OPINIA NR 35 / 2012

Z wyników przeprowadzonych oględzin - ekspertyzy urządzeń ogrzewczo - kominowych w Bydgoszczy ul. Nakielska Nr 25 dotycząca mieszkania Nr 4 Pani/a/ A.D.M. ROM Nr:2

sporządzona przez posiadającego wymagane uprawnienia mistrza kominiarskiego Pana ANDRZEJA JUREK w celu :

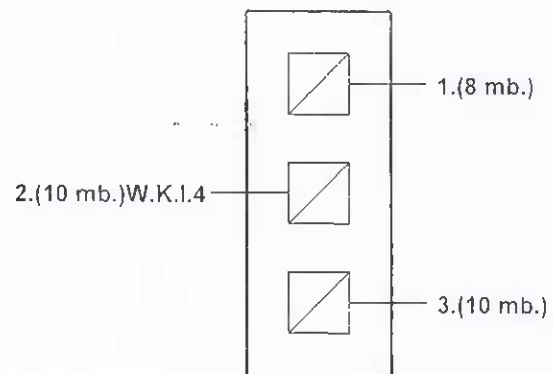
1. Przewód/y/ Nr 1 - 3 (patrz szkic na odwrocie) odpowiadają - nie odpowiadają wymaganiom niżej wymienionych przepisów i może (mogą) - nie może (nie mogą) być przeznaczony /e/ do podłączenia pieca kuchennego dymowego w kuchni, pieca kaflowego w pokoju.
Podać rodzaj urządzenia a w przypadku braku możliwości podłączenia podać przyczyny

2. Urządzenie/a/ wentylacja wywiewna podłączone jest /sz/ prawidłowo - nieprawidłowo w kuchni do przewodu kominowego nr:2 i działa sprawnie.
Podać rodzaj urządzenia

Celem osiągnięcia prawidłowego funkcjonowania urządzenia należy: piec kuchenny dymowy w kuchni podłączyć do przewodu kominowego nr:1. Piec kaflowy w pokoju podłączyć do przewodu kominowego nr:3. Wentylację z łazienki należy wyprowadzić przez strop i część strychuwa ponad dach na wysokość 1,2 m za pomocą rury blaszanej o średnicy 150 mm ocieplonej na całej wysokości osłoniętej blachą osłonową z zadaszeniem.
Wymienić sposoby usunięcia przyczyn wadliwego działania
